Evaluation du projet « Luxtram - Tronçon Kirchberg K2A » sur le territoire de la Ville de Luxembourg – avis concernant le contenu du rapport d'évaluation des incidences sur l'environnement

Luxtram - Tronçon K2A

Avis du Ministère de l'Environnement du Climat et du Développement durable sur le rapport d'évaluation

Figure 1: Extrait du PAG (18/07/2022)

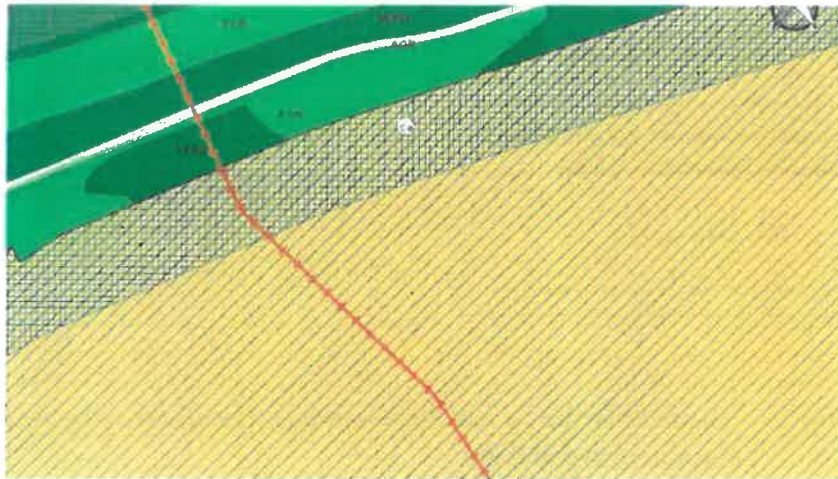
Il reste à noter que les derniers 40 m du tronçon sont couvertes par une servitude « urbanisation – corridor écologique » (Cé). Cette zone vise à « réserver les surfaces nécessaires à la réalisation d'espaces verts destinés à développer et/ou à maintenir le maillage écologique et un

aménagement paysager. » La partie écrite du PAG ne prévoit pas de restrictions quant à d'éventuelles constructions.
